Grønland understasjon

2. del: Supplerende boringer og stabilitetsanalyse.

R - 991

OSLO KOMMUNE
GEOTEKNISK KONTOR

Bilag 12

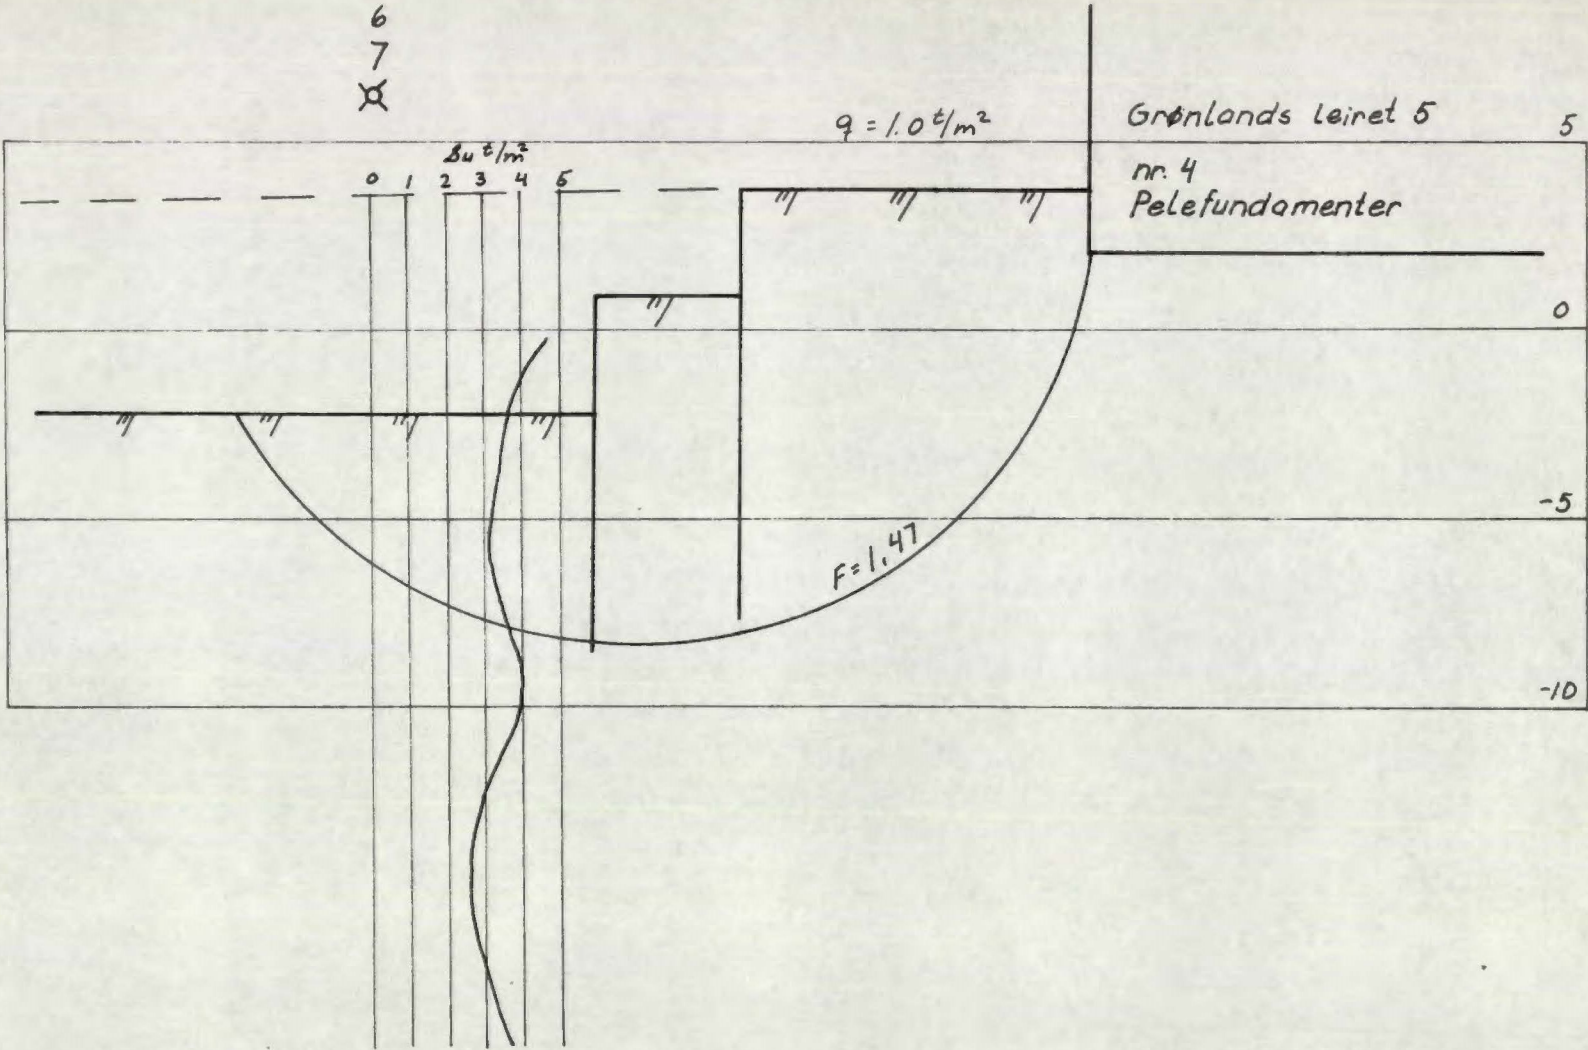
På vedlagte bilag 12 er vist en stabilitetsberegning for en total utglidning av gaten inkludert spuntveggene. Den beregningsmessige sikkerhetsfaktor er funnet til å være 1,47. Det er da regnet med trafikkbelastning $1,0 \text{ t/m}^2$ på gaten og med de målte gjennomsnittlige skjærfasthetsverdiene i grunnen. Tatt i betraktning at vi her har å gjøre med en lite sensitiv leire mener vi at stabiliteten er tilfredsstillende. Man skal imidlertid gjøre oppmerksom på at det ikke er tatt hensyn til en eventuell fasthetsreduksjon p.g.a. peleramningen.

Den virkelige sikkerhetsfaktor er derfor litt mindre. Det anses ugunstig for stabiliteten, å ramme pelene på ordinær måte fra utgravet nivå. Hvis pelene skal rammes fra dette nivå vil vi sterkt anbefale at man lager hull til ca. 10 m dybde for hver enkelt pel for på den måten å få minst mulig massefortrengning og dermed minst mulig fasthetsnedsettelse av leiren. Alternativt vil vi foreslå å ramme pelene fra et høyereliggende nivå. Man skal da være oppmerksom på risikoen for at noen av pelene kan få heving ved den videre utgravning av tomten. Man må derfor i dette tilfelle ikke avskjære mulighetene for etterramming av pelene før utgravningen er ferdig.
